Onderwerp: Reactie van omwonenden op beantwoording van vragen beeldvormende vergadering KC Dronten

Beantwoording vragen van de beeldvormende vergadering van d.d. 18 juni 2025

Agendapunt/onderwerp:
Kindcentrum Dronen

Reactie omwonenden d.d. 02-07-2025

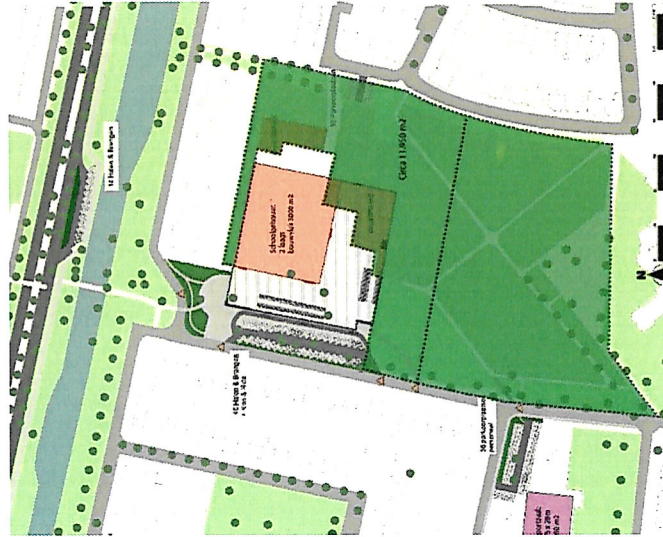
Reactie op beantwoording van gestelde vraag m.b.t groen:
Deze beantwoording is volgens ons onvolledig. De raad moet goed geïnformeerd worden over de impact van het verlies van m2 groen op de projectlocatie én het plangebied ten gevolge van de bouw van een KC.

De groenbeleving op de locatie Lijzide kent ook een westkant. Deze is niet meegenomen in de beantwoording.

Er dienen zeven bomen (Wijkstructuur) verwijderd te worden om de parkeerplaatsen op de locatie te realiseren.

Tevens dienen twee bomen gekapt te worden op de locatie van De Toekomst.

En nog een hele belangrijke; men stelt voor om een parkeerplaats te realiseren aan de Oeverloper. Hier dienen 8 bomen gekapt te worden in het groen (Hoofdstructuur).

Daarbij ontbreken volgens rechter afbeelding de ook aan locatie toegekende m2:

- Parkeren Lijzide ca. 1.800 m2
- Parkeren Oeverloper ca. 1.200 m2
- Parkeren Werfstraat niet opgenomen, is al grotendeels schoolplein en dus verhard.

Conclusie: totaal groen dat wordt aangetast door KC:

500+950+1.800+1.200 = 4.450 m2.

En er worden vijf waardevolle bomen gekapt op de projectlocatie en aanvullend 8 bomen in de Hoofdstructuur.
